坂東市監査委員告示第3号

工事監査結果報告書

27小整耐工第2号 逆井山小学校体育館耐震補強・大規模改造工事

工事技術調査報告書

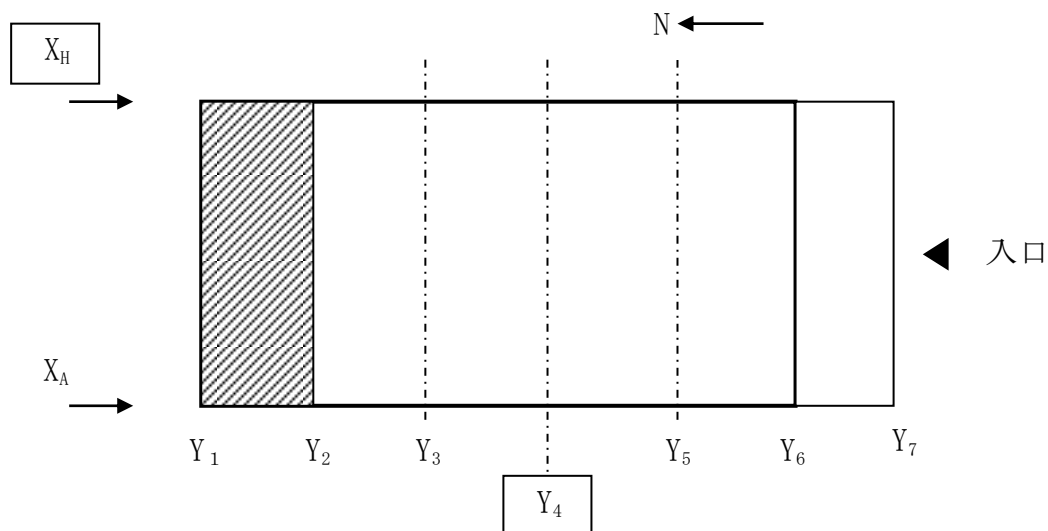
- ・屋根面鉄骨ブレース
- ・柱と梁の接合部に方杖（ニーブレース）を6箇所取り付け
- ・コンクリートブロック補強
- ・既存天井撤去

本建物の特徴として、構造骨組としては2階建てで1,2階柱が鉄骨鉄筋コンクリート造、屋根は鉄骨造になっている。築39年の建物であるが、基礎構造は杭基礎（PC杭、350φ）になっており、コンクリート強度もコア抜き試験の結果、設計強度を上回る程に良好な状態であった。これらの

要素が耐震補強工事において、比較的小規模の工事で納まった要因と考えられる。

があり、坂東市でも I_s 値 0.7 を目安に耐震化を図っている。しかし、学校建築の中でも屋内運動場は特に大震災が発生した時の住民の避難所になることから、更に高い I_s 値 (0.75~0.777) を目標値にしている事例が多い。本屋内運動場の場合においても、 I_s 値が X 方向で 0.94、Y 方向で 1.17 と耐震性が高い安全な建物となっており、今回の耐震補強方法は大変効率的な補強方法であったと言える。
